Behörde oder sonstiger Träger öffentlicher Belange	Stellungnahme der Behörde oder des sonstigen Trägers öffentlicher Belange	Stellungnahme der Verwaltung

1) Deutsche Telekom vom 05.12.2024	Wir danken für die Zusendung der Unterlagen zum Bebauungsplan "Marienburger Straße" in Tübingen. Die Telekom Deutschland GmbH (nachfolgend Telekom genannt) - als Netzeigentümerin und Nutzungsberechtigte i. S. v. § 125 Abs. 1 TKG - hat die Deutsche Telekom Technik GmbH beauftragt und bevollmächtigt, alle Rechte und Pflichten der Wegesicherung wahrzunehmen sowie alle Planverfahren Dritter entgegenzunehmen und dementsprechend die erforderlichen Stellungnahmen abzugeben. Zu der o. g. Planung nehmen wir wie folgt Stellung: Gegen die Aufstellung des Bebauungsplanes haben wir keine Einwände. Im Planbereich befinden sich Telekommunikationslinien der Telekom, wie aus beigefügtem Plan ersichtlich wird. Für diesen Bereich wurde uns im Juli 2024 bereits die Erschließung durch die Stadt Tübingen angekündigt. Die Prüfung der Erschließung hat einen FTTH-Ausbau ergeben, d.h. die Telekom wird das NBG mit Glasfasertechnik erschließen. Bitte lassen Sie uns umgehend nach Bekanntwerden die Straßennamen und Hausnumme

Behörde oder sonstiger Träger öffentlicher Belange	Stellungnahme der Behörde oder des sonstigen Trägers öffentlicher Belange	Stellungnahme der Verwaltung
	 Tübingen Listenobjekt 45 „Wüstung Wennfeld“; M 1:1500

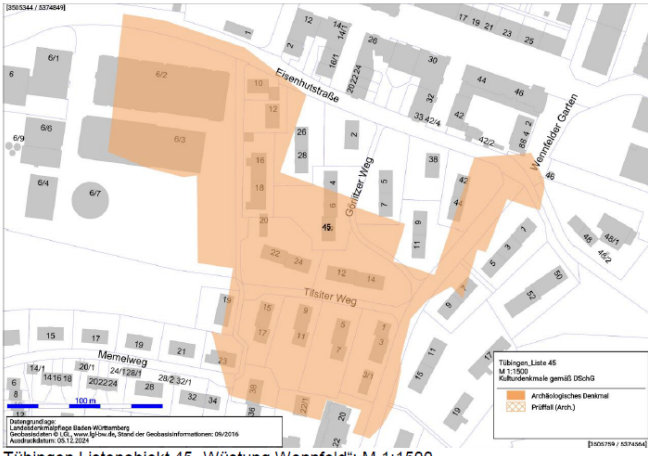
• Mittelalterliche Siedlung und frühneuzeitliche Wüstung Wennfeld (Listen-Nr. 45, ADAB-Id. 111278584); KD § 2 DSchG (s. Anlage) Die Erhaltung von Kulturdenkmalen liegt im öffentlichen Interesse. Wir regen an, dem öffentlichen Erhaltungsinteresse im Rahmen einer denkmalgerechten Umplanung Rechnung zu tragen. Sollte am vorliegenden Planungsentwurf festgehalten werden, wird es infolge baulicher Bodeneingriffe zur Zerstörung des Kulturdenkmals kommen. In diesem Falle ist der Veranlasser der Zerstörung gem. § 6 Abs. 2 DSchG zur fachgerechten Untersuchung, Bergung und Dokumentation des Kulturdenkmals im Rahmen einer archäologischen Rettungsgrabung verpflichtet. Die Rettungsgrabung erfolgt i.d.R. durch ein privates Grabungsunternehmen, das vom Veranlasser auf eigene Kosten beauftragt wird. Für die Maßnahme gelten die Grabungsrichtlinien des Landes Baden-Württemberg sowie der Genehmigungsvorbehalt gem. § 21 DSchG (Nachforschungsgenehmigung). Der finanzielle und zeitliche Rahmen der Rettungsgrabung ist abhängig von der Größe der Untersuchungsfläche und der Komplexität des archäologischen Befundes. Sie kann bis zu mehrere Monate in Anspruch nehmen. Zur Herstellung von Planungssicherheit empfehlen wir dem Vorhabenträger den Abschluss einer öffentlich-rechtlichen Investorenvereinbarung mit dem Land Baden-Württemberg, vertreten durch das Landesamt für Denkmalpflege im Regierungspräsidium Stuttgart. Darin werden die Rahmenbedingungen und Einzelheiten zur Durchführung der erforderlichen bauvorgreifenden Grabungen festgelegt und die Kostentragung geregelt.	einstige Dorf, das 1296 als "Wemmenvelt" erstmals urkundlich erwähnt wird. Im Vorfeld von Neubaumaßnahmen im Bereich des Görlitzer Weges konnten 2017/18 archäologische Überreste (v. a. Pfostengruben) dokumentiert werden, die ein Bestehen der Siedlung vom 7./8. Jahrhundert bis in das 15. Jahrhundert belegen. Ganz in der Nähe - am Fuß des Galgenbergs - fanden sich im Jahr 1908 mehrere Gräber eines alemannischen Reihengräberfriedhofs des 6./7. Jahrhunderts, der wohl als Bestattungsplatz des frühmittelalterlichen Dorfes anzusprechen ist. Wennfeld gehörte zunächst zum Herrschaftsgebiet der Pfalzgrafen von Tübingen, die den Weiler 1296 an den Reutlinger Bürgermeister Albrecht Becht verkauften. Im 14. Jahrhundert kam der Ort an das Kloster St. Blasien, das hier einen Fronhof einrichtete. Letzterer kam 1485/86 als Erblehen an das Tübinger Spital, die ihn 1661 verkauften. Die zugehörigen Gebäude wurden wohl noch im 17. Jahrhundert abgebrochen. In Wennfeld stand auch eine 1330 erstmals archivalisch überlieferte Nikolauskapelle, die nach der Reformation nicht mehr genutzt und vor 1596 abgebrochen wurde.“ Daraufhin wurde Mitte 2024 mithilfe von archäologischen Schnitten die betroffene Fläche sondiert und ohne Befunde freigegeben. Eine weitere denkmalschutzrechtliche Verdachtsfläche liegt im Bereich der Stadtwerke (siehe auch Planzeichnung Bebauungsplan). In diesem Bereich wird eine Siedlung mit Holzgebäuden vermutet. Eine zukünftige Sondage wird den Bereich parallel zur Eisenhutstraße auf Verfärbungen im Boden untersuchen. Sollten Funde vorhanden sein, erfolgt eine Dokumentation vor den folgenden Baumaßnahmen.
